Projet de parc photovoltaïque à Saint-André-de-Roquelongue – lieu-dit « la Rivière »

2. Principaux points relevés par le commissaire enquêteur vis-à-vis des observations 5 à 19

Localisation des points de vue

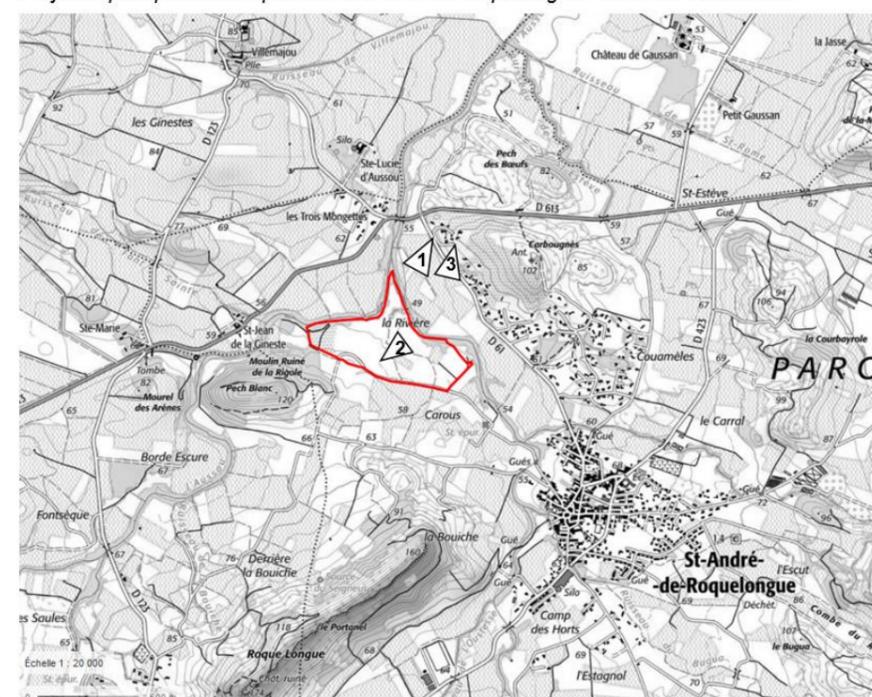
En ce qui concerne les perceptions visuelles depuis les habitations situées sur les hauteurs de l'avenue des Corbières : Je concède que les photos (fichier ReponseMRAe.pdf p. 38 à 40) prises depuis les rues au-dessus de l'avenue des Corbières, par temps maussade légèrement brumeux, rare par ici, mais aussi derrière un bouquet d'arbres à un carrefour, font la démonstration d'une visibilité dégradée vers la zone du parc. Étant donné que sur les photos prises depuis la zone prévue (p. 37), de nombreuses fenêtres d'habitations sont bien visibles, il aurait été logique, en toute honnêteté, de disposer de photos depuis ces mêmes fenêtres, prises par les habitants, afin de réaliser des photomontages. [...]

Gêne visuelle ? Quelle gêne ? Voir les 2 Photos 'Luxel' non représentatives de la réalité (Les photos se trouvent dans l'annexe « ReponseMRAe.pdf », page 38) Photo (6) prise 13 rue Carbougnès direction le village Effectivement le projet n'est pas visible à cet endroit, on ne voit qu'un bout de terrain de la propriété (grillage en haut à droite de la photo Photo (7) c'est notre maison, 3 Impasse des cistes....direction le village, effectivement le projet n'est pas visible à cet endroit, on ne voit rien.

Depuis les habitations situées le long de l'avenue des Corbières, à la même altitude que le site d'étude, la ripisylve présente au nord de ce dernier forme un masque visuel important.

Depuis les habitations situées sur les hauteurs de l'avenue des Corbières et depuis « les trois Mongettes », l'enjeu paysager est évalué modéré dans l'étude d'impact. Compte tenu de l'impossibilité de prendre des photographies depuis les habitations mêmes (correspondant à des propriétés privées), la qualification de cet enjeu s'est fondée principalement sur la visibilité de ces habitations depuis le site d'étude. Vers le nord-est du site, trois principales zones d'habitations sont visibles.

Le photomontage réalisé depuis le 56 Avenue des Corbières permet de mieux saisir l'enjeu du site depuis les habitations situées sur les hauteurs de l'avenue des Corbières de manière générale. Il permet de confirmer l'impact paysager modéré du site depuis ces dernières.

3) Photomontage réalisé à partir de la photographie prise depuis l'habitation située à environ 630 m à l'est du projet, Source : Obs n°51, Photomontage réalisé par LUXEL

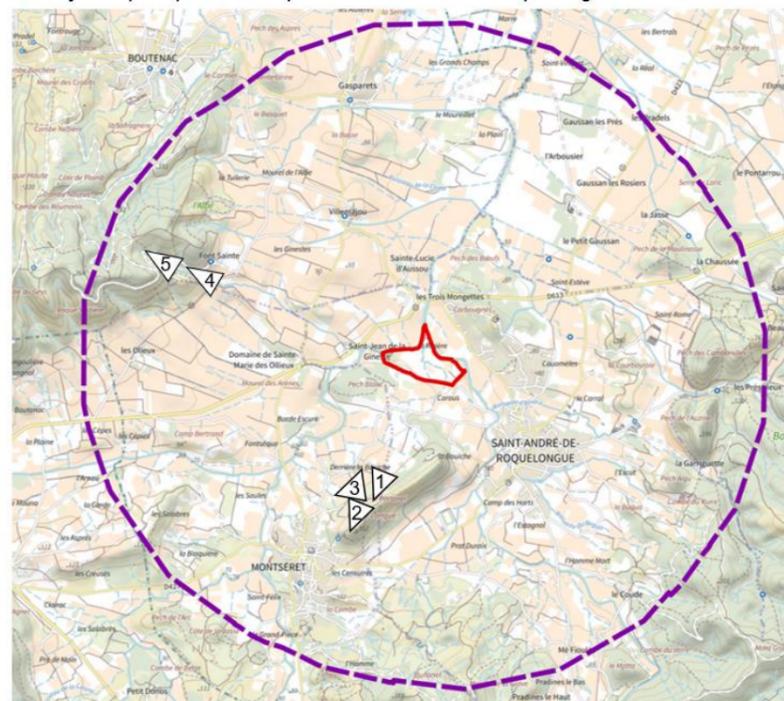
Dans les observations déposées des photographies nous ont été transmises. Des photomontages permettent de voir l'intégration du parc solaire dans le paysage. Ils confirment l'impact modéré du parc vis-à-vis de ces habitations compte tenu du fait que :
